Mission régionale d'autorité environnementale

**Avis de la Mission régionale d'autorité environnementale
de la région Nouvelle-Aquitaine sur
le projet de modification n°17 du plan local d'urbanisme
de Bayonne (64)
portée par la communauté d'agglomération du Pays Basque**

n°MRAe 2021ANA78

dossier PP-2021-11408

Figure n°1 : Localisation du groupe scolaire du Prissé par rapport au quartier du Prissé et aux sites Natura 2000 de l'Adour et de la Nive (source : rapport de présentation, p. 36).

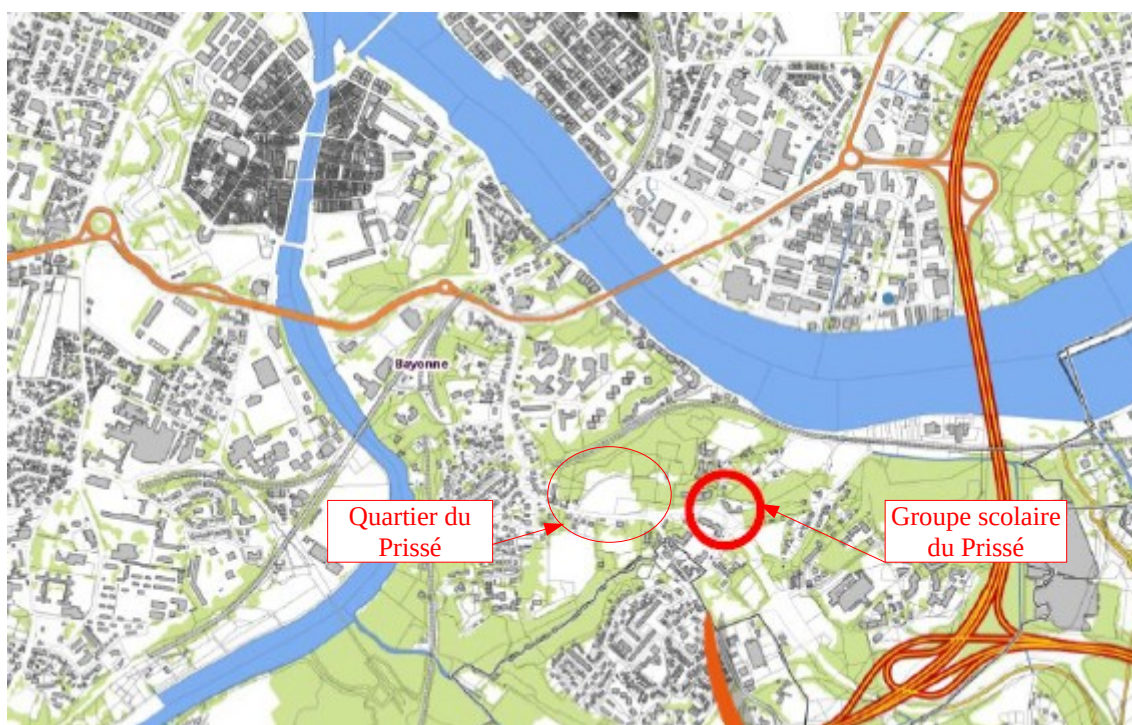
Le site du projet de la modification n°17 présente des enjeux écologiques potentiellement forts. Il se situe en effet à moins de 300 mètres du site Natura 2000 *l'Adour*, référencé FR7200724 au titre de la directive « Habitats, faune, flore », et à moins d'un kilomètre du site Natura 2000 *La Nive*, référencé FR7200786 au titre de la même directive. Le site se trouve en outre en lisière d'une trame boisée au nord qui rejoint les rives de l'Adour.
